ZIE BIJZONDERE VOORWAARDEN

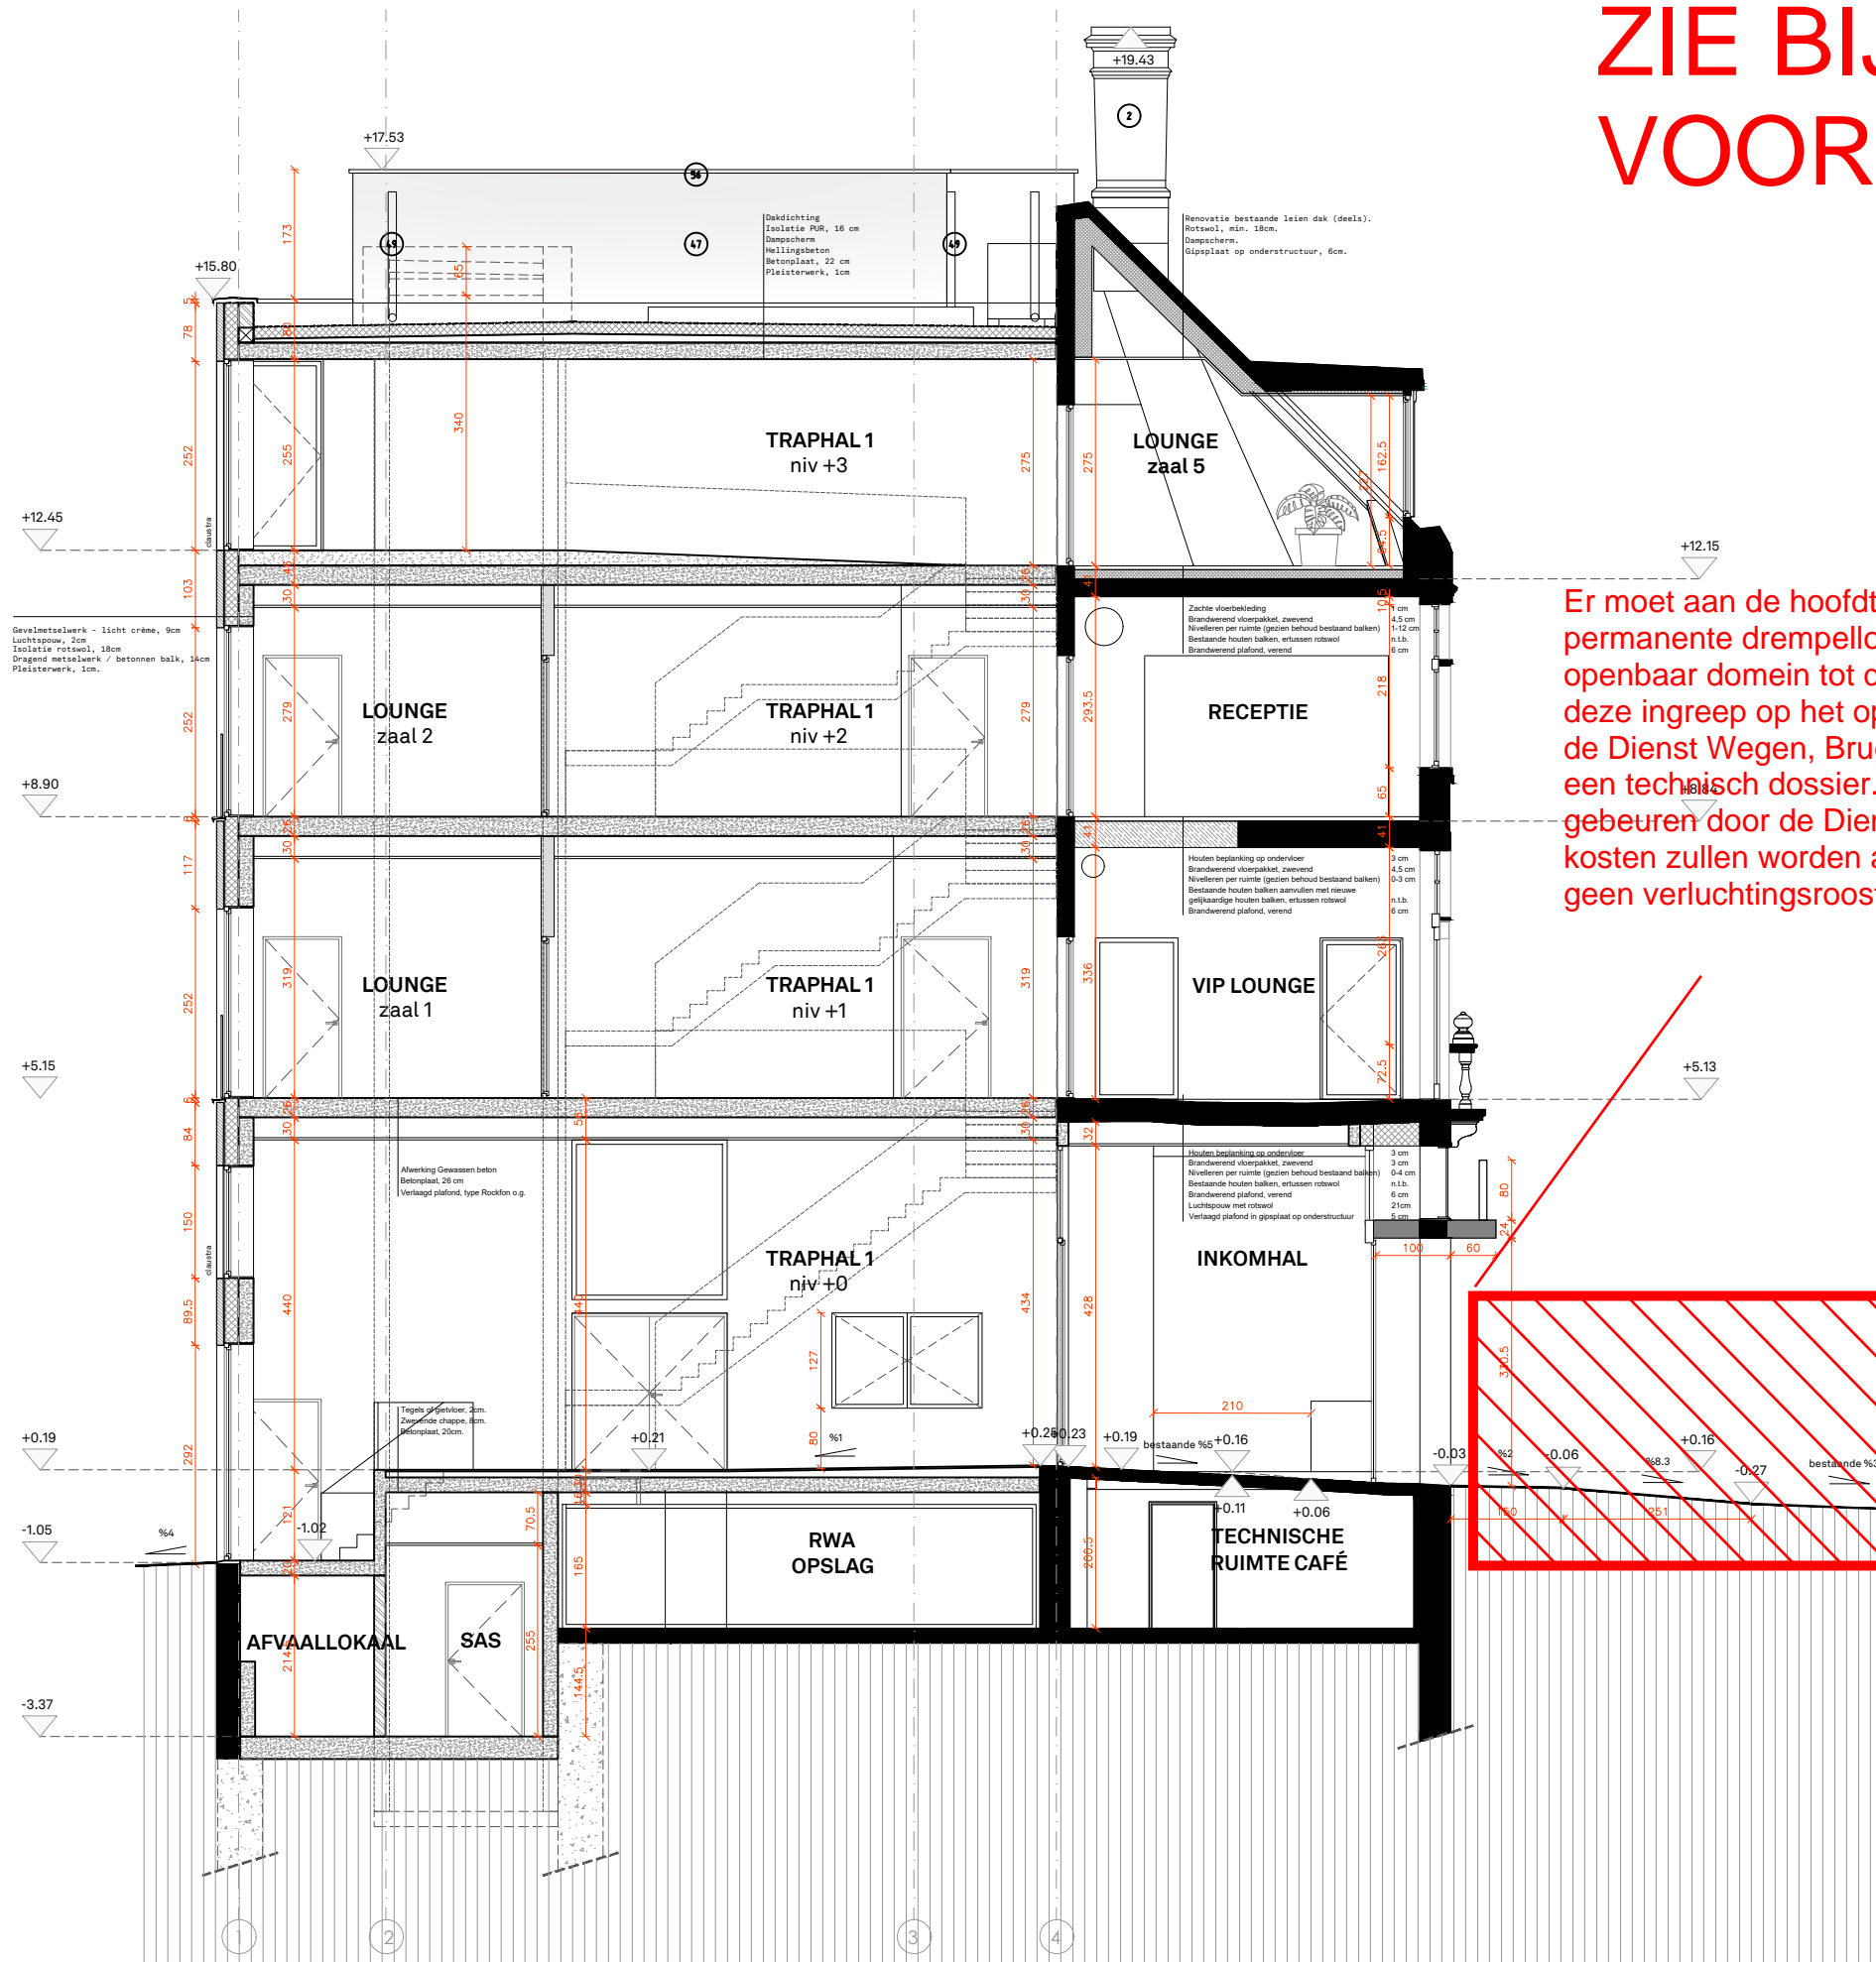
Er moet aan de hoofdtoegang (zijde Sint-Michiëlshelling) een permanente drempelloze overgang voorzien worden van het openbaar domein tot de inkomhal. De concrete vormgeving van deze ingreep op het openbaar domein moet in samenwerking met de Dienst Wegen, Bruggen en Waterlopen worden uitgewerkt in een technisch dossier. De uiteindelijke uitvoering ervan zal gebeuren door de Dienst Wegen, Bruggen en Waterlopen. De kosten zullen worden aangerekend aan de aanvrager. Er worden geen verluchtingsroosters toegestaan in het openbaar domein.
